核燃料物質加工事業変更許可申請書

(MOX燃料加工施設)

三. 変更の内容

加工施設の位置、構造及び設備の基準に関する規則の解釈等の改正に伴い、震源を特定せず策定する地震動として標準応答スペクトルを考慮した地震動を追加する。

第3図(1) 基準地震動の応答スペクトル (水平方向)

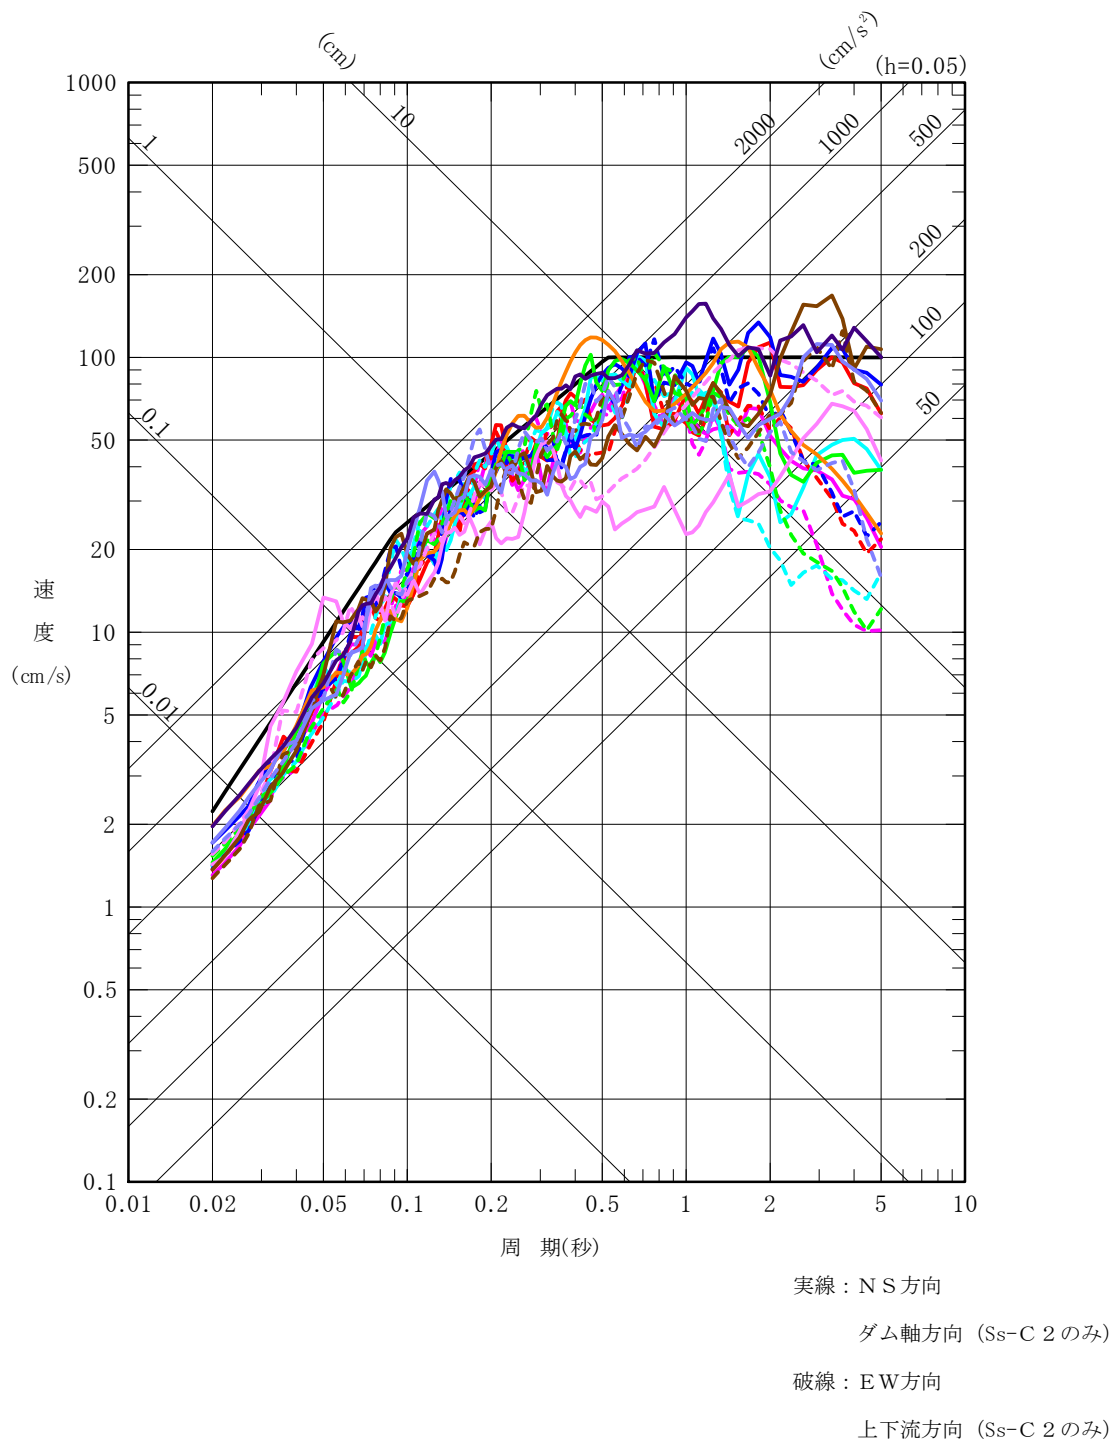
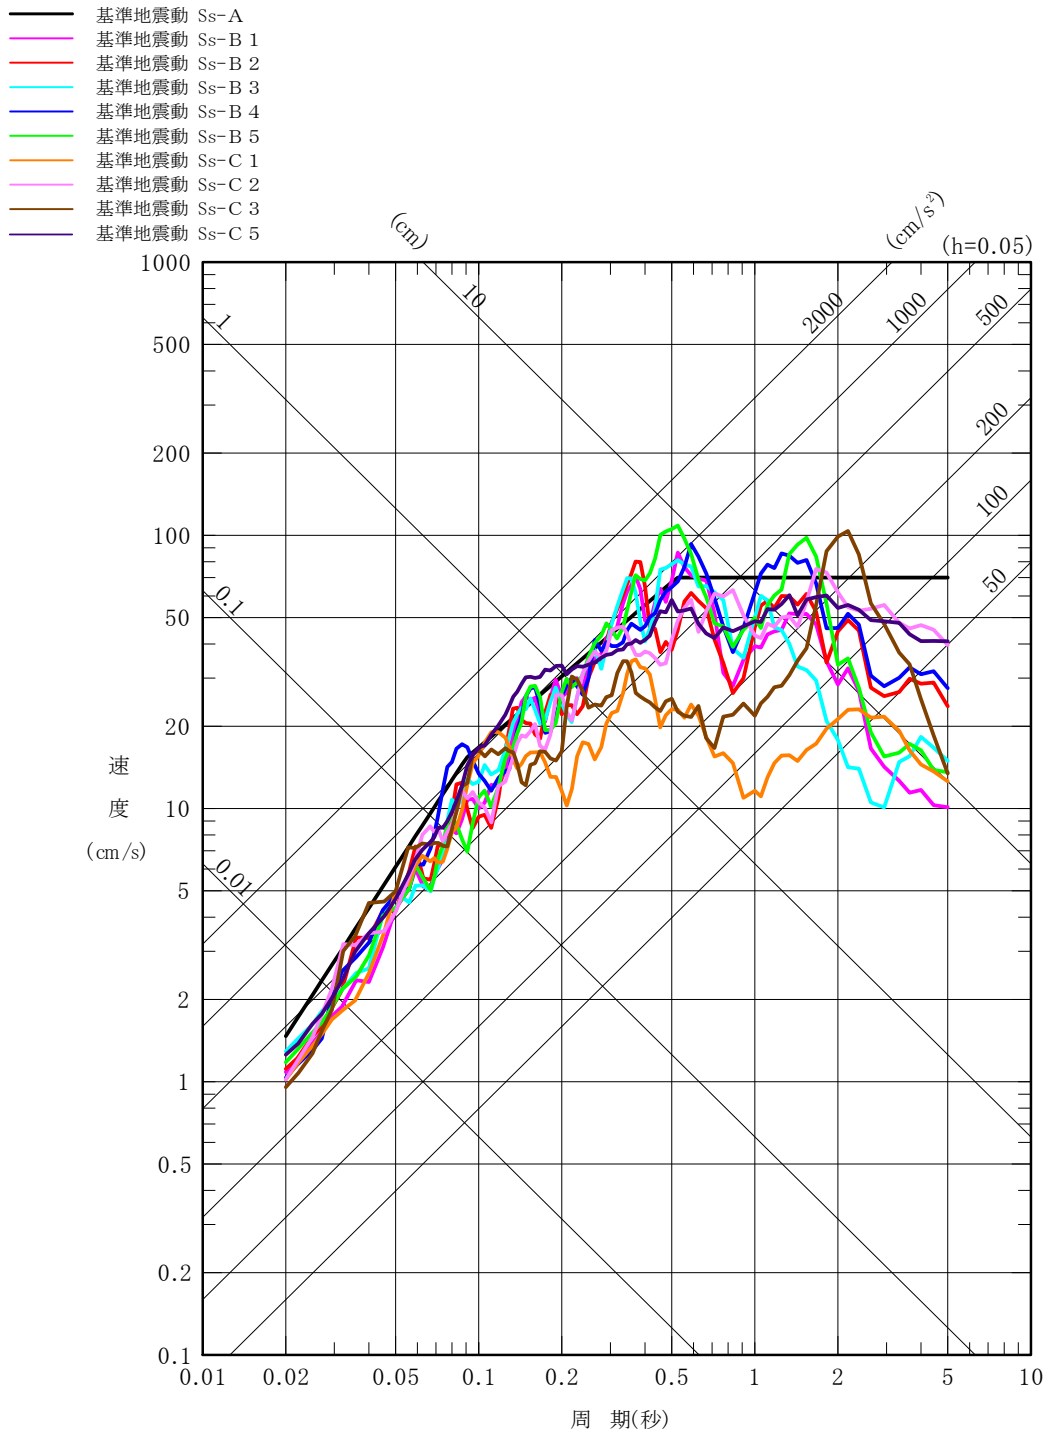
- ⑤ 基準地震動は，最新の科学的・技術的知見を踏まえ，敷地及び敷地周辺の地質・地質構造，地盤構造並びに地震活動性等の地震学及び地震工学的見地から想定することが適切なものを選定することとし，敷地ごとに震源を特定して策定する地震動及び震源を特定せず策定する地震動について，敷地の解放基盤表面における水平方向及び鉛直方向の地震動としてそれぞれ策定する。策定した基準地震動の応答スペクトルを第3図に，加速度時刻歴波形を第4図に示す。解放基盤表面は，敷地地下で著しい高低差がなく，ほぼ水平で相当な拡がりを持ち，著しい風化を受けていない岩盤でS波速度がおおむね0.7km/s以上となる標高-70mとする。
